7.2.4.22 of ADN: Opening of openings

Transmitted by the Government of Germany

7.2.4.22 ADN: Öffnen von Öffnungen

Eingereicht von Deutschland

Beispielbild „Entgasen über Schlauch“

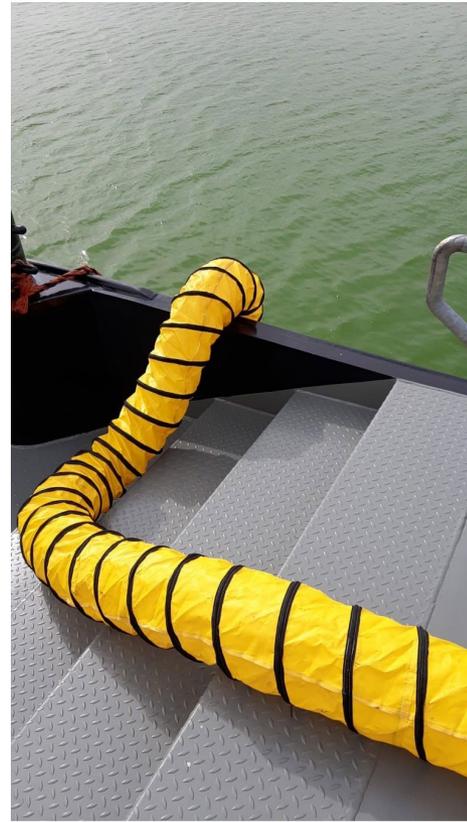
Vorschlag ADN 2025

c) durch das geöffnete Gehäuse der Flammendurchschlagsicherung an der Einführung der Gasabfuhrleitung in den Ladetank [(9.3.2.22.4 b) oder 9.3.3.22.4 b)] oder

d) durch einen geeigneten Schlauch, welcher an der Gasabfuhrleitung angeschlossen und mit einer dem Schlauch vorgeschalteten Flammendurchschlagsicherung (Explosions-gruppe / Untergruppe gemäß 3.2.3.2 Tabelle C, Spalte (16)) versehen ist,

in die Atmosphäre abgeleitet werden.
